パナソニック株式会社
 オートモーティブ&インダストリアルシステムズ社
 メカトロニクス事業部 モータビジネスユニット

小形ギヤードモータ 新Gシリーズ用コンデンサ 生産地変更および仕様変更(表示内容・外形寸法)のお知らせ

【表 1】 モータに付属のコンデンサの表示・寸法、
 および オプション品（別売）コンデンサ品番と適用コンデンサキャップ品番が変更
 ※コンデンサの写真は代表写真です。

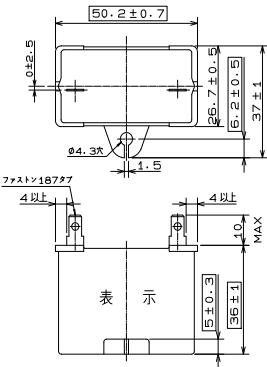
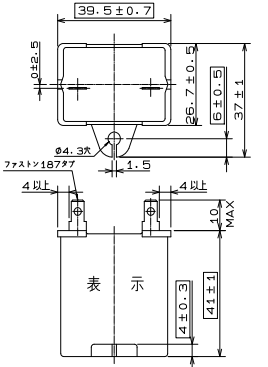
項目	従来	変更	内容
表示内容 			SHの後の記号が変わります。 JPS → DPX
寸法			口部寸法が変更になります。 ファストン端子の形状・寸法は、変更ございません。
オプション品（別売） コンデンサ品番	M0PC20M20	M0PC20M20A	末尾に、「A」が付きます。 従来品番は廃番となります。
オプション品（別売） 適用コンデンサキャップ品番	M0PC5026 	M0PC3926 	コンデンサの寸法変更に伴い適用品番が変わります。

【表 2】 モータに付属のコンデンサの表示・寸法、
 および オプション品（別売）コンデンサ品番と適用コンデンサキャップ品番が変更
 ※コンデンサの写真は代表写真です。

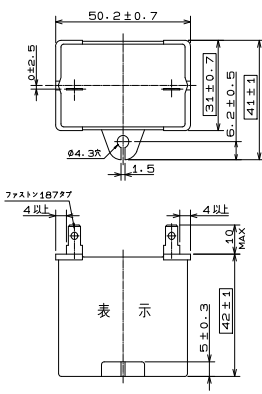
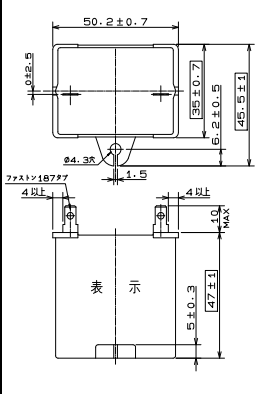
項目	従来	変更	内容
表示内容 	 <p>SPU20X306AQA 200VAC 30#F 70° 10000AFC PROTECTED 50/60Hz JAPAN</p> ロット記号	 <p>SPU20X306AQSA 200VAC 30#F 70° 10000AFC PROTECTED 50/60Hz CHINA</p> ロット記号	UL 認定品コンデンサ UL PART No.が変わります。 ● 従来: JSU20X306AQA 変更: SPU20X306AQSA ● JAPAN → CHINA
寸法 (上の写真と向きが 異なります)			□部寸法が変更になります。 ファストン端子の形状・寸法 は、変更ございません。
オプション品（別売） コンデンサ品番	M0PC30M20	M0PC30M20A	末尾に、「A」が付きます。 従来品番は廃番となります。
オプション品（別売） 適用コンデンサキャップ品番	M0PC5032 	M0PC5835G 	コンデンサの寸法変更に伴い 適用品番が変わります。
